Министерство транспортного строительства СССР  
ГАДЗ ТРАНСПРОЕКТ  
Государственный проектно-изыскательский институт  
"Гипротранс сигналсвязь"

## УКАЗАНИЯ ТЕХНИЧЕСКОГО ОТДЕЛА

Дополнения и изменения к инструктивным материалам

И-20-68 "Светофоры железных дорог СССР"

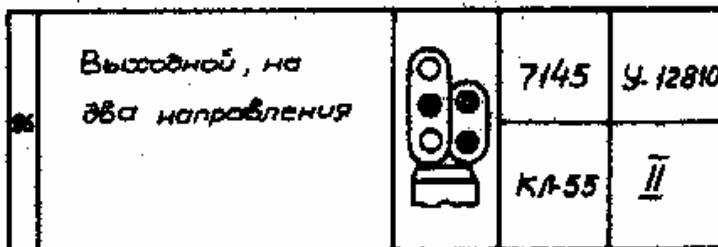
- ① На стр.38-порядковый номер 47, светофор выходной, маршрутный на металлических мачтах с одним трансформаторным ящиком - изменить номер чертежа фундамента. Вместо 13379 исправить 15379.
- ② В связи с широким применением на сети жел.дорог выходных карликовых светофоров с расцветкой КЛ-55/два зеленых, желтый, красный и лунно-белый / дополнить на стр.45 порядковый номер 86-выходной, на две направления, по приведенному рисунку:
